Ford Ka z ABS, prod. od 09/96

Zakłócenia radiowe przy włączonym zapłonie.

Rys. 1

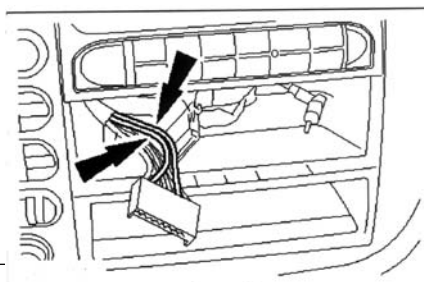
Jeśli w pojazdach tych występują zakłócenia odbioru radiowego przy włączonym zapłonie, to możliwą przyczyną usterki jest za długi kabel masowy radia. Indukują się w nim zakłócenia powodowane przez moduł ABS.

- Zanotować kod radia i wymontować odbiornik.
- We wtyczce do zasilania i połączenia z masą odciąć czarno-żółty kabel od styku 2 i czarno-zielony od styku 6, ok. 5 cm od wtyczki (rys. 1).
- Zaizolować wolne końce przewodów i przymocować do wiązki.
- Do przewodu czarno-żółtego i czarno-zielonego przylutować nowy przewód masowy (brązowy, 2,5 mm², długość 400 mm). Zaizolować miejsce lutowania.
- Wymontować górną i dolną osłonę kolumny kierownicy.
- Poprowadzić nowy przewód masowy od wtyczki radia do wspornika poprzecznego kolumny kierownicy.
- Przymocować oczko przyłączeniowe (M 6) do nowego kabla masowego.
- Kabel masowy przymocować śrubą wspornika poprzecznego kolumny kierownicy (rys. 2).
- Zamontować części w odwrotnej kolejności
